Vedr. forslag for kommuneplantillæg nr. 69 - solenergianlæg, Viborg kommune

Bemærkninger til Viborg Kommunes forslag til Kommuneplantillæg nr. 69

Bemærkninger til Viborg Kommunes forslag til Kommuneplantillæg nr. 69, Solenergianlæg i Viborg Kommune

Vejdirektoratets bemærkninger til Viborg Kommunes forslag til Kommuneplantillæg nr. 69 – Retningslinjer for solenergianlæg i Viborg Kommune

Figur 1 – Negativ område for solceller (gul afgrænsning) og anmeldt projektområde til solceller ved Karup Kartoffelfabrik.

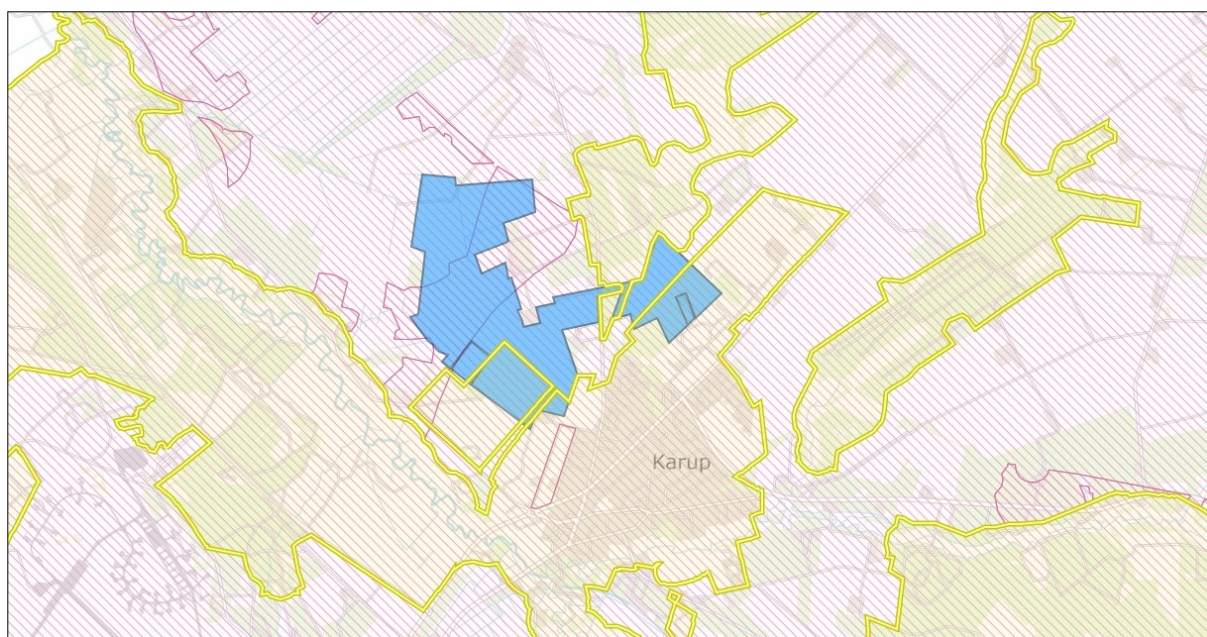
Eurowind Energy A/S bemærker, at der er uoverensstemmelse mellem Solpark Karup, der planlagt med et bruttoareal på ca. 130 ha og de udpegede negative områder for solceller. Projektet er anmeldt til igangsætning af VVM-proces den 2. juni 2021. Derfor foreslår vi, at hele det anmeldte område udpeges som neutralt område for solceller, se figur 1.
